WWF Parma
Associazione di volontariato

Oggetto: Osservazioni alla
VARIANTE GENERALE AL PIANO INFRAREGIONALE DELLE ATTIVITA' ESTRATTIVE
DELLA PROVINCIA DI PARMA (P.I.A.E. EX L.R. 17/1991).
ASSUNZIONE DELLA PROPOSTA DI PIANO AI SENSI DELL'ART. 43 C.1 E ART.45, C.2
DELLA L.R. N. 24/2017.

POLO G6 ENZA SUD - COMUNE DI MONTECHIARUGOLO

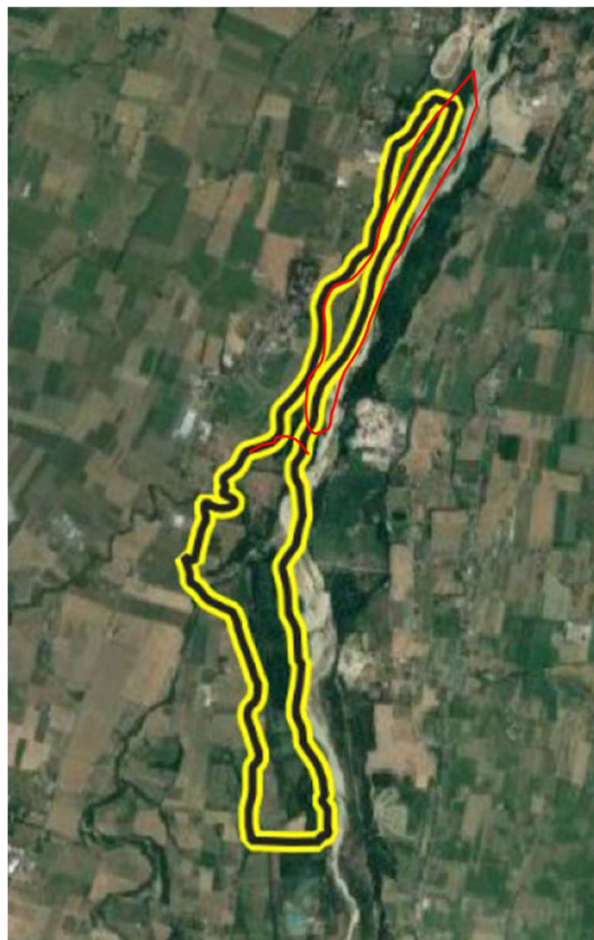
Al fine di migliorare la regimazione idraulica, si chiede di modificare la perimetrazione del Polo riportandolo alla perimetrazione originale ed inserire la parte raffigurata in rosso in apposita scheda nell'Atlante degli Ambiti Fluviali.

La potenzialità estrattiva, infatti, risulta limitata dalla presenza di ex cava ora ripristinata (cava Bertoletti rif. Cava 64 PIAE, scheda 25 del catasto attività estrattive comune di Montechiarugolo aut. 150 del 27/4/82 sviluppata su una superficie di 30.000 mq) posizionata circa al centro della zona rossa.

L'ampliamento del Polo e la sua classificazione come ambito estrattivo impedirebbe l'attuazione di una buona porzione del Polo per i motivi anzidetti, mentre, con la classificazione dell'area come ambito fluviale, risulterebbe significativa la possibilità di intervenire sulla morfologia spondale che, nel tratto interessato, risulta limitata arrivando anche a 32 m circa di larghezza.

Si chiede di aumentare la profondità di escavazione al fine di intercettare la falda in coerenza con quanto previsto nel paragrafo indirizzi e azioni di valorizzazione, relativamente alla possibilità di realizzare zone umide.

POLO G6 ENZA SUD - COMUNE DI TRAVERSETOLO

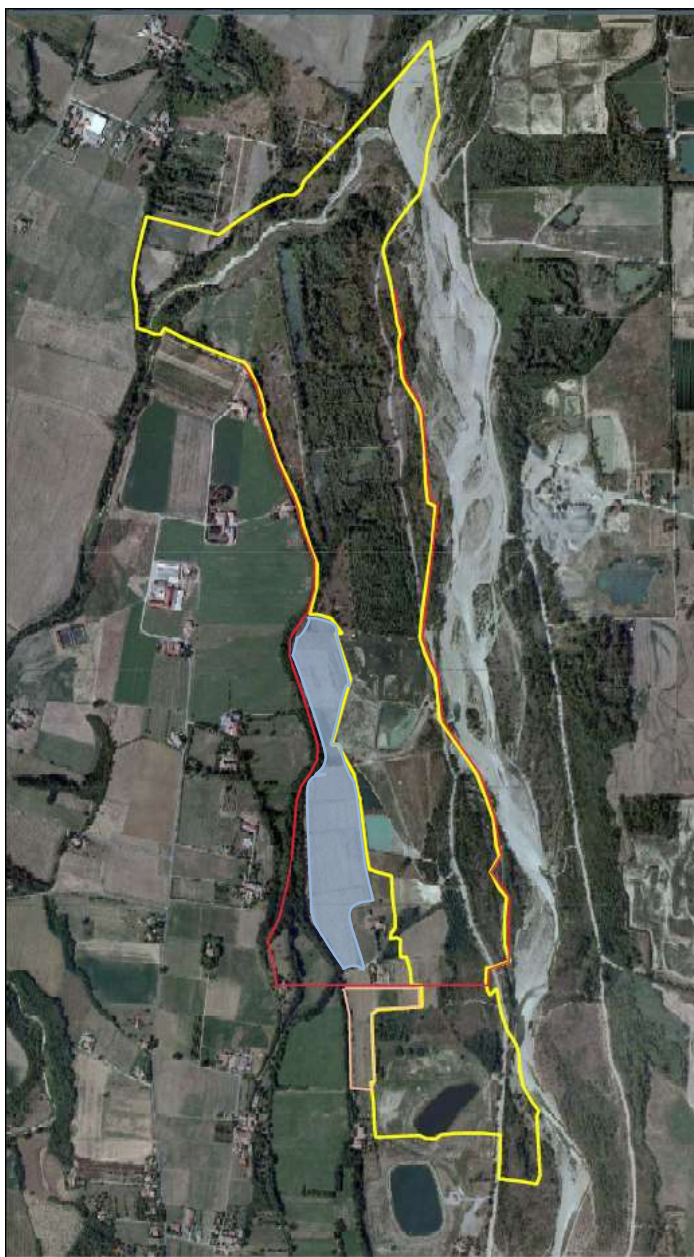
Al fine di favorire la possibilità di ampliamento della zona umida dell'Oasi WWF ZSC-ZPS IT4020027 Cronovilla nell'unico terreno contermini ancora disponibile per tale scopo, al fine di attuare una stabilizzazione dell'ecosistema ricreato possibile solo con significative estensioni delle zone umide, si chiede di ampliare la perimetrazione attuale del Polo inserendo l'area indicata in rosa nella planimetria satellitare riportata a fianco.

Tale zona era già parzialmente inserita nelle varianti al PIAE 1999 e 2008 ma non attuata.

AMBITO COMUNALE VINCOLATO AC94 – GUARDASONE 1

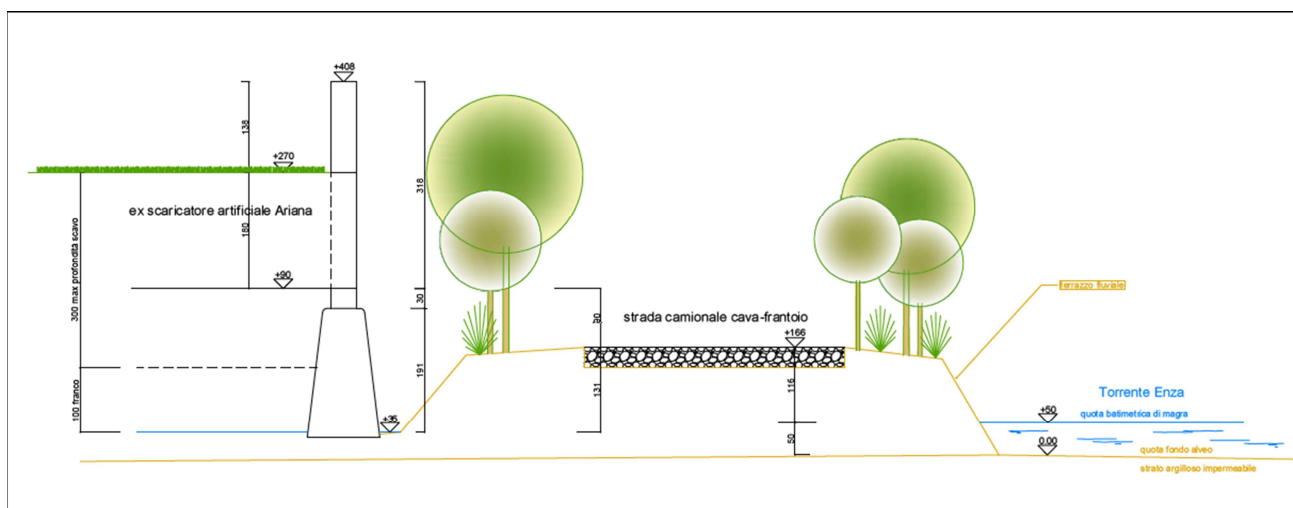
Dato che l'area indicata costituisce, assieme all'ambito estrattivo AC95 Guardasone 2, il punto più importante e critico per la ricarica della falda alimentante il sito ZSC-ZPS IT4020027 Cronovilla, al fine di preservare l'apporto idrico necessario al mantenimento dell'area umida, si chiede di modificare la prescrizione come sotto riportato:

Si allega sezione altimetrica da rilievo a supporto della richiesta.

Dato l'importante dislivello del punto di ricarica della falda rispetto al canale Spelta e la presenza (vedasi disegno) di scaricatore in cemento del canale Ariana, affluente della Spelta, realizzato in contropendenza rispetto alle possibilità di carico idrico verso quest'ultimo, non è possibile la ricarica dalla falda di un eventuale bacino da realizzarsi nell'area in questione.

La massima profondità di escavazione non dovrà superare i **5,3 m** dal piano campagna, mantenendo comunque un franco di almeno 1 metro dalla minima soggiacenza della falda. ~~Il PAE potrà motivatamente, a seguito di specifici rilievi e approfondimenti, derogare a tale limite e definire in modo congruo le modalità di scavo, fermo restando il rispetto del franco sopra richiamato.~~

AMBITO COMUNALE VINCOLATO AC95 – GUARDASONE 2

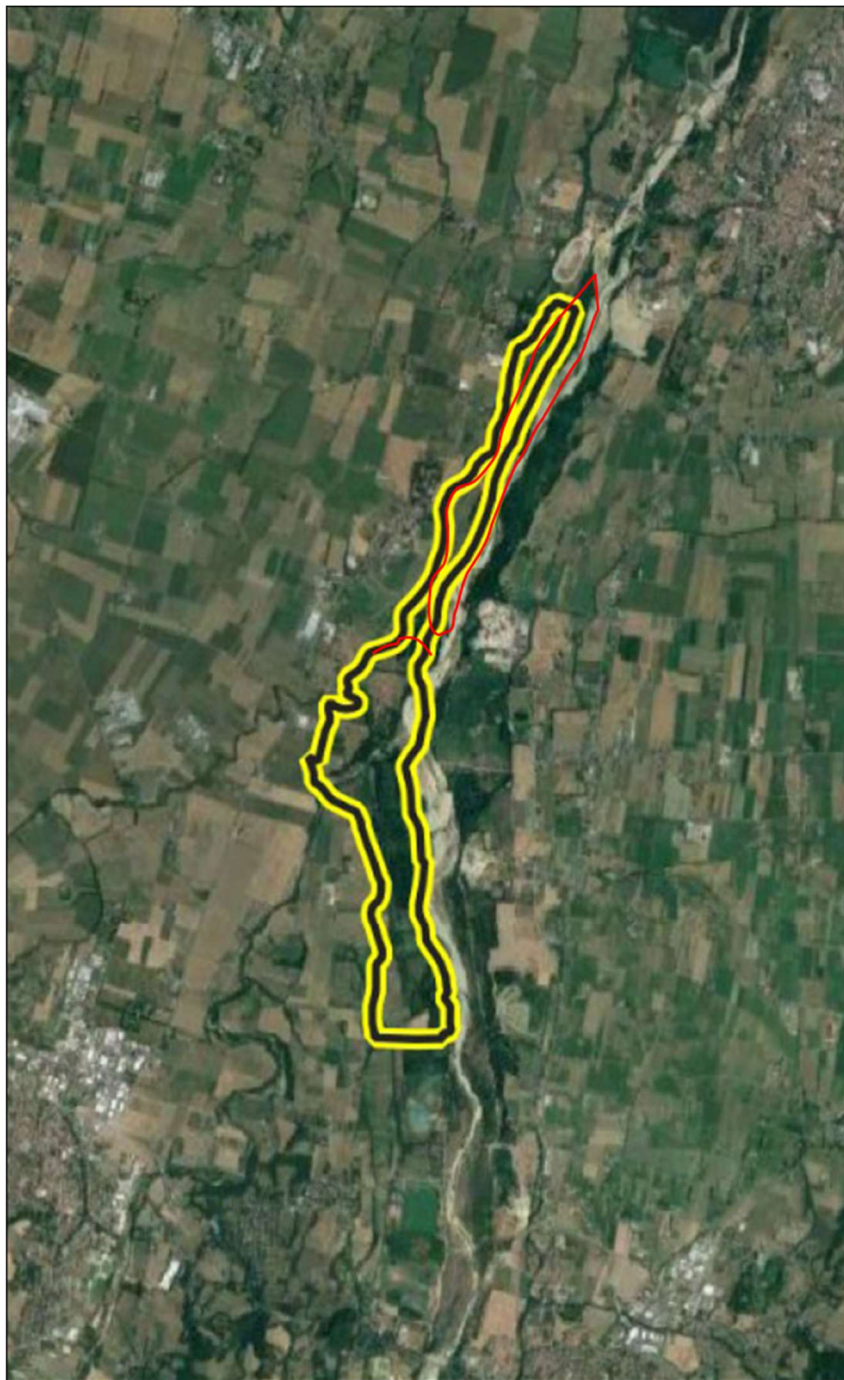
Dato che l'area indicata costituisce, assieme all'ambito estrattivo Guardasone 1, il secondo punto più importante di ricarica della falda alimentante il sito ZSC-ZPS IT4020027 Cronovilla, al fine di preservare l'apporto idrico necessario al mantenimento dell'area umida, si chiede di modificare la prescrizione come sotto riportato:

La massima profondità di escavazione **dovrà mantenere un franco di 1 metro sopra la soggiacenza minima della falda**, non dovrà superare i 5 m dal piano campagna, mantenendo comunque un franco di almeno 1 metro dalla minima soggiacenza della falda. Il PAE potrà motivatamente, a seguito di specifici rilievi e approfondimenti, derogare a tale limite e definire in modo congruo le modalità di scavo, fermo restando il rispetto del franco sopra richiamato.

Modalità proposta per il ripristino delle cave di pietre da taglio e inerti di monte

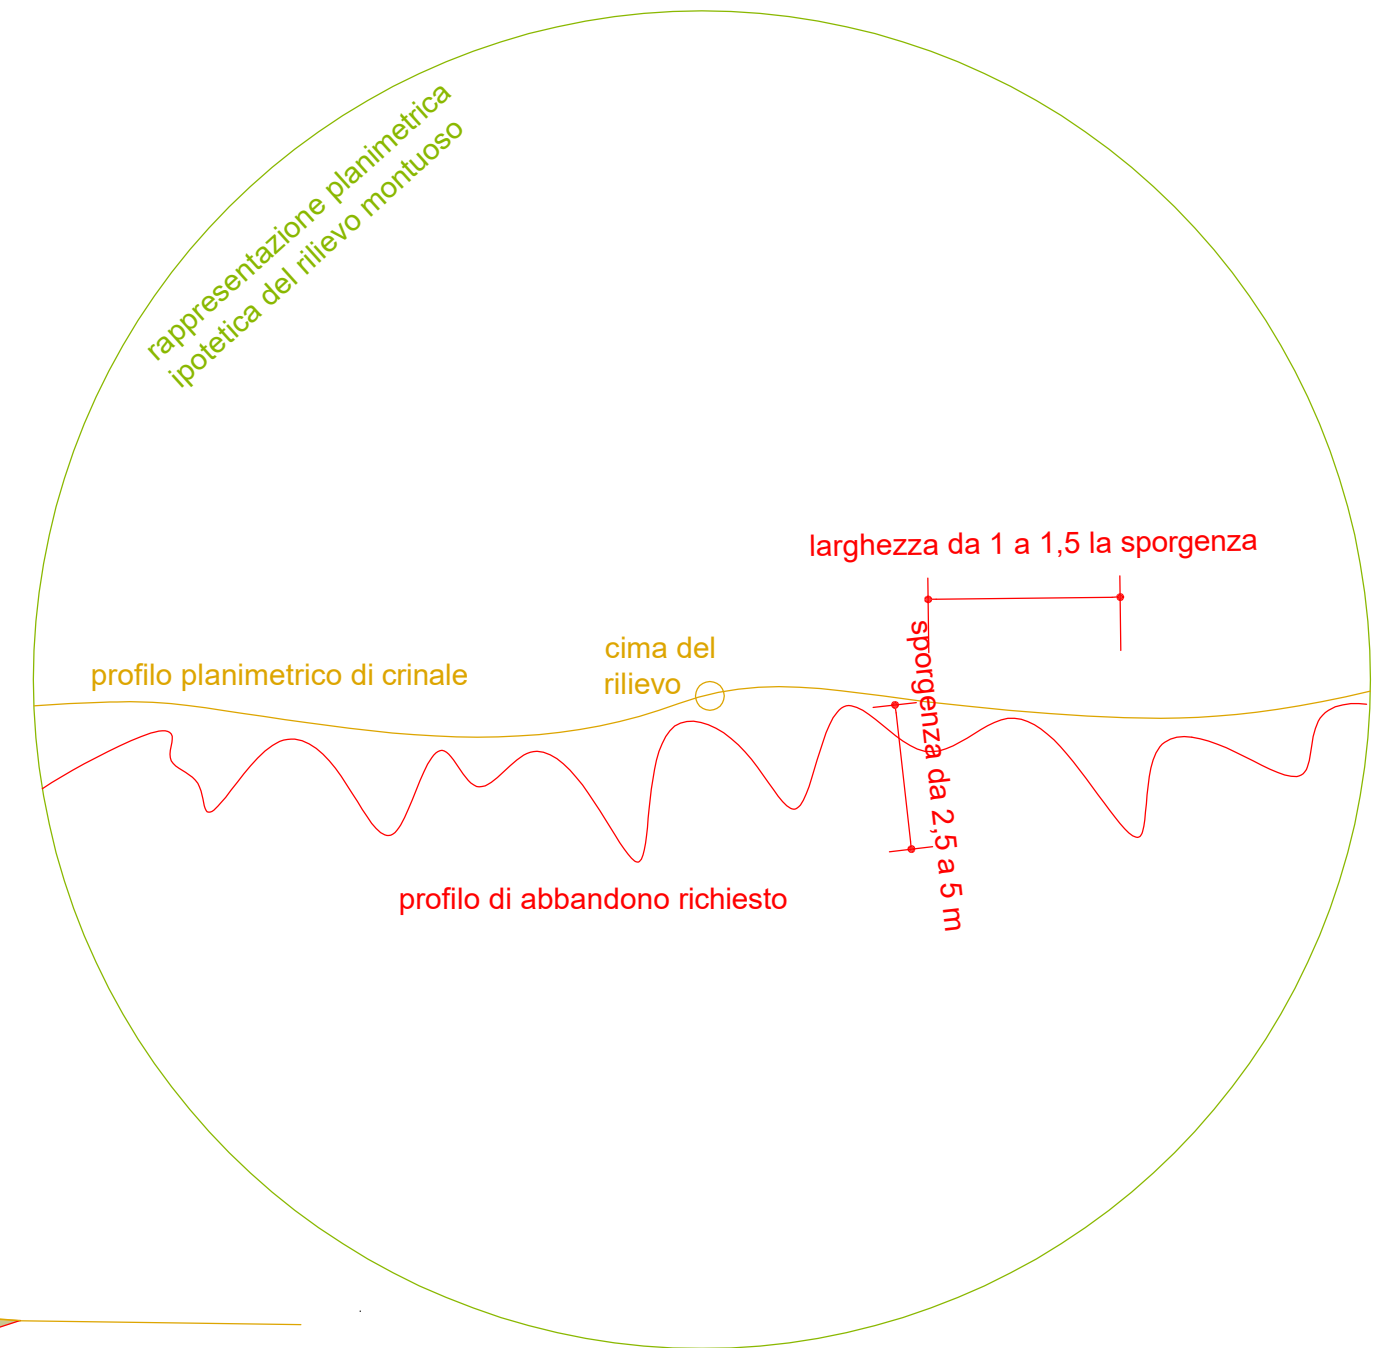
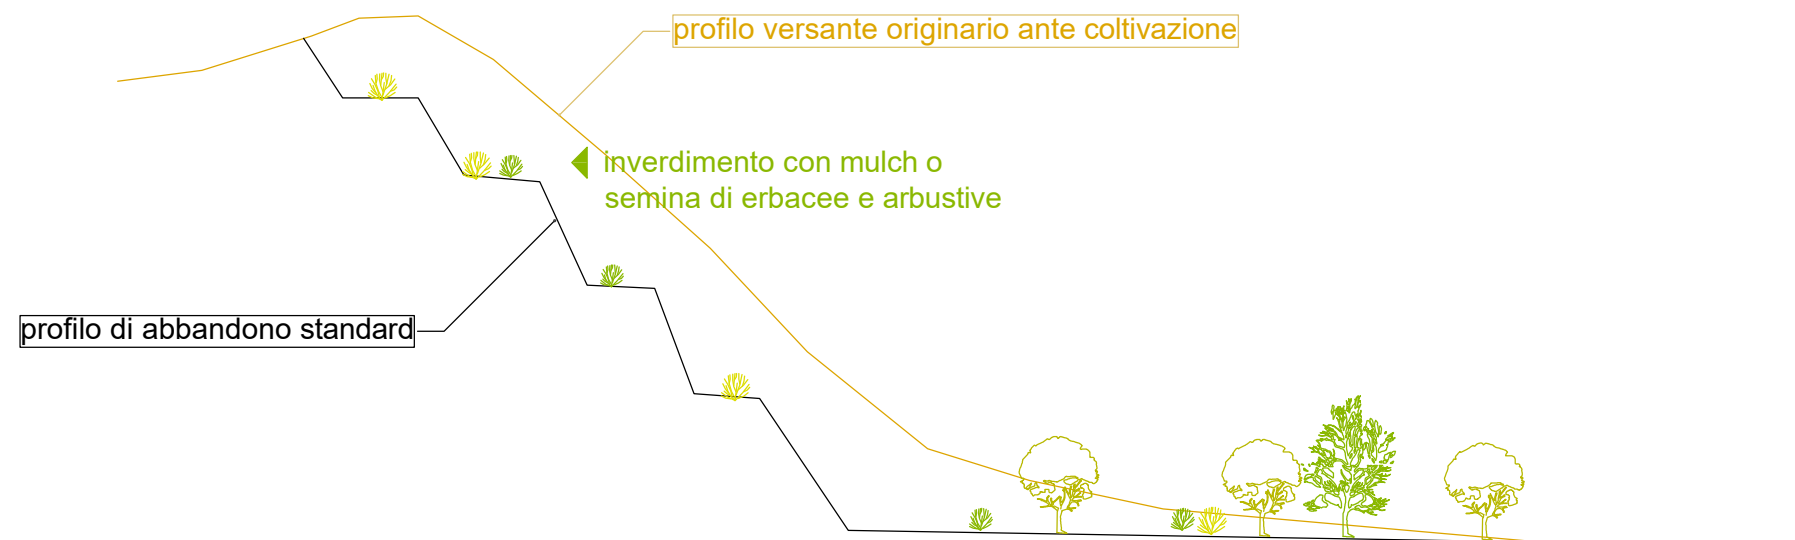
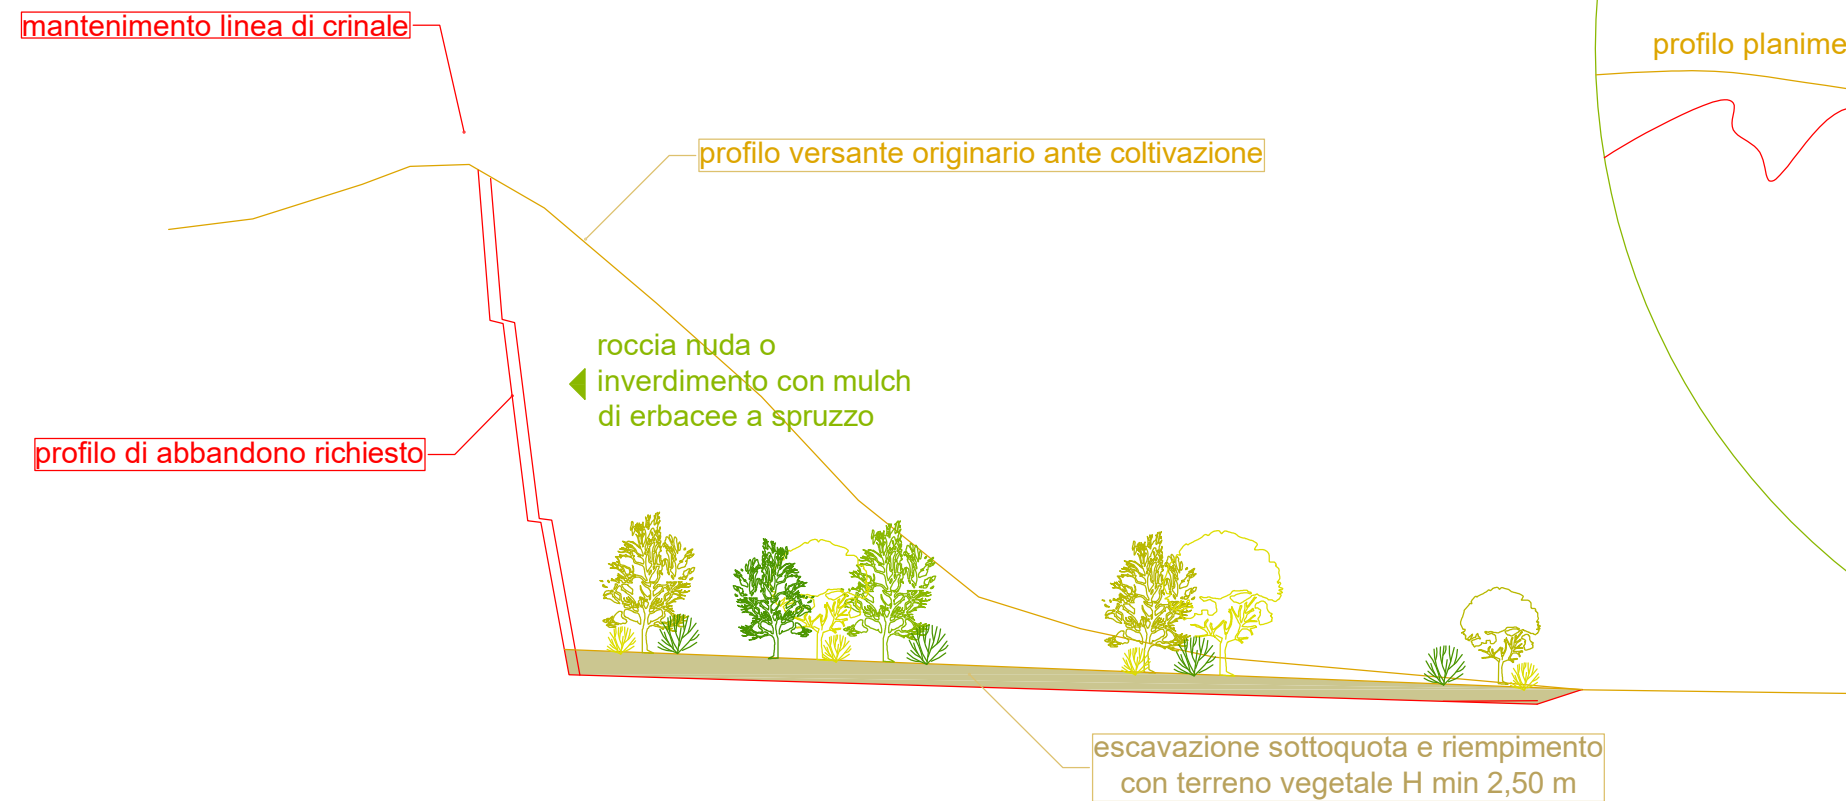
allegato all'osservazione su art. 33 delle NTA

- su pareti compatte di rocce sedimentarie, metamorfiche e ofiolitiche
- la modalità di ripristino proposta permette la simulazione di una parete naturale
- la roccia nuda e l'inverdimento con mulch a spruzzo permette la frequentazione di uccelli di roccia e la trattenuta dei piccoli detriti instabili
- lo strato di terreno ad alto spessore alla base del giacimento permette la crescita di vegetazione ad alto fusto
- riduzione delle superfici interessate dalla coltivazione nel rispetto dei quantitativi di litoide estraibile programmati
